株式会社ミスミ

「接地端子 丸ボス高さ」仕様変更のご案内

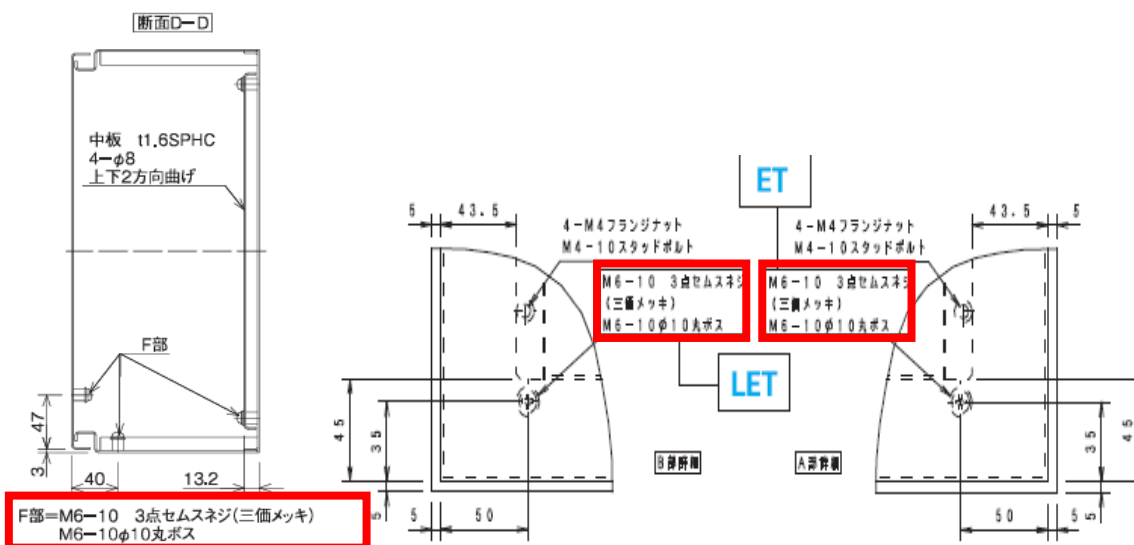
3. 仕様変更箇所

【変更前】M6-10φ10

【変更後】M6-15φ10

使用するネジの長さに対して丸ボスの有効ネジ深さが不足しており、端子が確実に固定されない懸念がございました。十分な深さを確保し締結品質の向上を図るため、丸ボスの高さを 10mm から 15mm へ変更する仕様の見直しを行いました。
